CONCEPTO TÉCNICO No CT - 4731
Revisión de Estudio Particular de Respuesta Local
de Amplificación de Ondas Sísmicas
Artículo 7 - Decreto 193 de 2006

ENTIDAD SOLICITANTE: Curaduría Urbana 5
LOCALIDAD: 11. Suba
BARRIO: Ciudad Jardín Norte
PROYECTO: Proyecto Coquimbo
DIRECCIÓN: Calle 131 No 61A - 63
UPZ: 24. Niza
CHIP: AAA0122CKAW, AAA0122AUDE
TIPO DE RIESGO: Sísmico
EJECUTOR: Ing. Jorge A Rodríguez
FECHA DE EMISION: Abril 18 de 2007

El presente concepto técnico corresponde a la primera revisión realizada por la Dirección de Prevención y Atención de Emergencias, del informe de respuesta sísmica "Estudio particular de respuesta local de amplificación de ondas sísmicas proyecto Coquimbo calle 132 con carrera 59", que se remite como estudio sísmico local, en cumplimiento a lo estipulado en el Decreto 193 de 2006.

Figura 1. Localización del proyecto Coquimbo

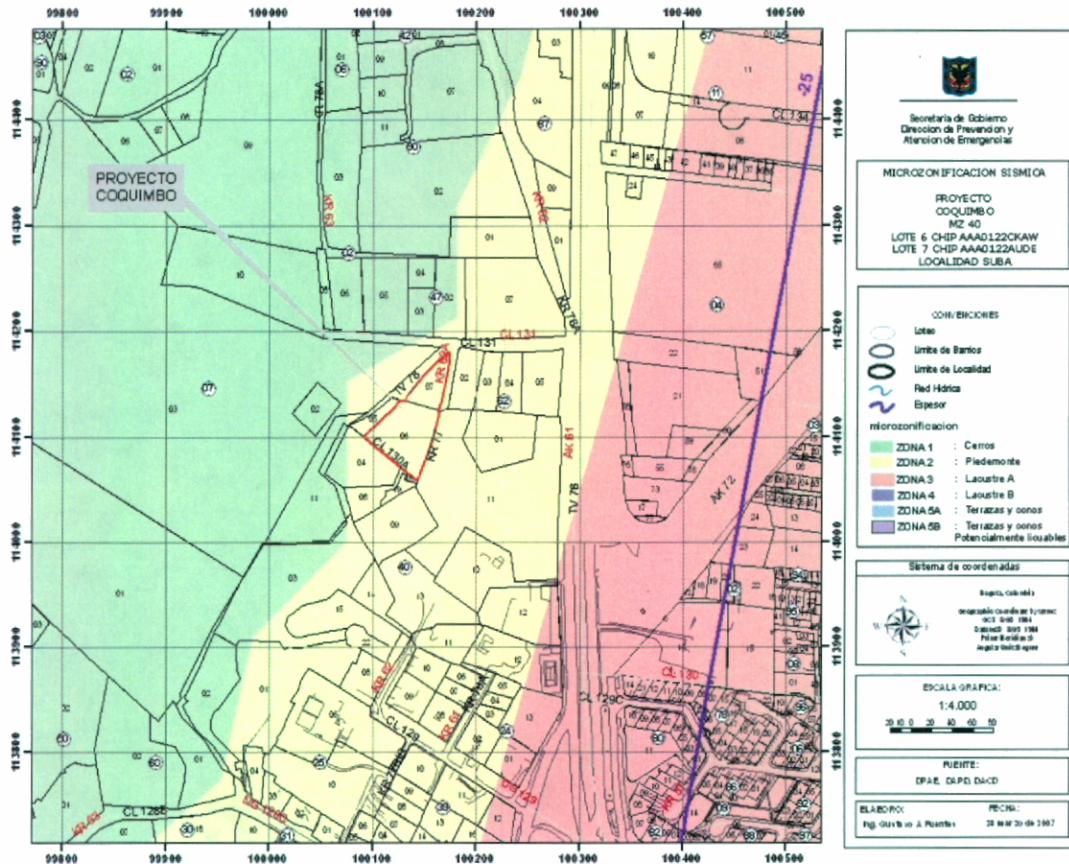
En el numeral 3.2 se indica que el sitio del proyecto se localiza en los Cerros de Suba, en la zona 1 de la Microzonificación Sísmica de Bogotá. Sin embargo, es necesario que

el consultor precise la localización exacta del lote del proyecto en la Figura 1 del presente concepto, dado que hace referencia en el informe que el lote está ubicado en la Calle 132 con Carrera 59 y en la carta remisoría se indica que se localiza en la Calle 131 No 61A – 63, encontrándose ambas direcciones en la zona 2 que difiere de la zona indicada en el informe.

Figura 2. Espectro de diseño del proyecto Coquimbo

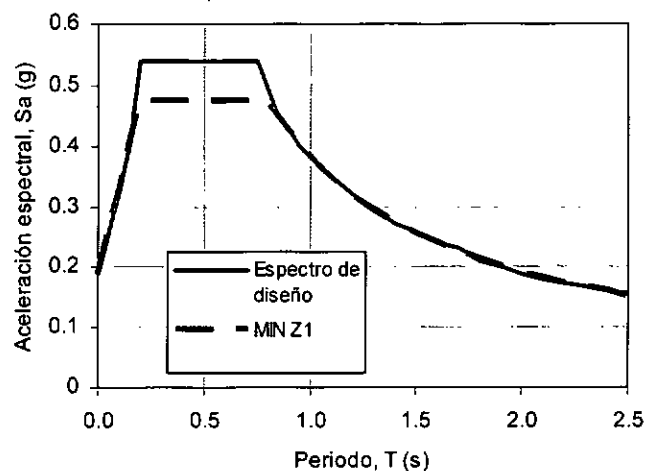
En el numeral 3.4, y en la Figura 3.15, el consultor presenta los espectros de diseño recomendados. El espectro establecido se desarrolla de la siguiente manera: hasta 0.20s se ajusta al mínimo de la Zona 1, entre 0.20s y 0.75s la aceleración espectral corresponde al promedio del mínimo de la Zona 1 y de Zona 1, para mayores valores de periodo se ajusta nuevamente al mínimo de Zona 1.

El estudio CUMPLE con este requerimiento.
